### SECRETARIA MUNICIPAL DE ESPORTES E LAZER

**PROCESSO 6019.2023/0001854-0**

**Informação SEME/CAF/DCL/APE Nº 095007967**

Em atendimento ao questionamento em doc sei. 094868275, passamos a nos manifestar.

**Figura 6:** Trechos da canalização existente e da que deverá ser remanejada.

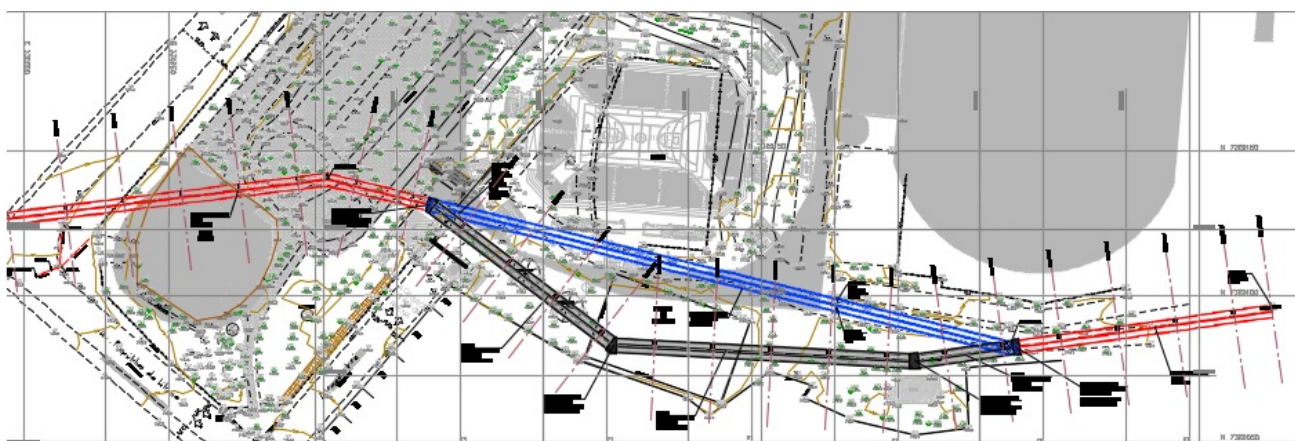
**Alteração da Drenagem Pluvial**- Conforme esclarecido no Plano de Trabalho disponibilizado para consulta pública, “Importante ressaltar, por oportuno, que o empreendimento em pauta se encontra inserido na Bacia Hidrográfica do Córrego Uberaba, conforme pode ser observado na figura abaixo (círculo amarelo). Desta forma, as informações, a seguir apresentadas, foram extraídas do documento ‘Caderno de Bacia Hidrográfica do Córrego Uberaba’, ano de 2019, elaborado pela Fundação Centro Tecnológico de Hidráulica – FCTH em parceria com a Secretaria Municipal de Infraestrutura Urbana e Obras – SIURB.

De acordo com o descrito no Item 2 do presente relatório, a proposição de remanejamento de trecho da galeria existente deve-se ao fato de que o trecho se localiza abaixo a área de implantação do edifício da Arena e se pretende evitar a ruptura das estruturas do canal, devido às escavações a serem executadas durante as obras e, futuramente, à carga aplicada sobre o local, na fase de uso da edificação.

Ainda, conforme o relatório, “Ao iniciar a análise da situação da galeria dupla existente foi elaborada a planta de bacias que delimitou a bacia de contribuição para o trecho de readequação de traçado. Com este cenário de bacia de contribuição o **projeto restringiu-se apenas a readequação geométrica horizontal da galeria** em consequente seção de 2,00x2,00m dupla, com intuito de remanejamento devido a implantação do equipamento de lazer”.

Como se pode observar na figura abaixo, o trecho vermelho, indica a galeria existente que será mantida, o trecho azul, indica o trecho a ser desativado da galeria existente e o trecho cinza indica o remanejamento de galeria.
